المركز الوطني لأمراض القلب
Centre National de Cardiologie

Référence : DAO N° 05/F/CNC/CPMP-CNC/2024

Objet : Clarifications

Représentation graphique de la zone à revêtir en inox pour un coté, à prévoir pour deux cotés (zone stérile et zone non stérile).

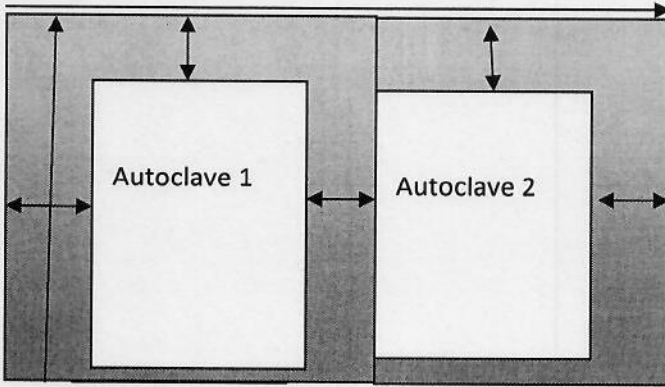
Demande 1 : Pourriez-vous préciser la hauteur, la largeur et la surface totale en mètres carrés des zones à recouvrir en inox ?

Clarification1 : voir figure ci-après.

Clés de lecture

→ = 4.40 m

↑ = 2.73

↔ = 1 m
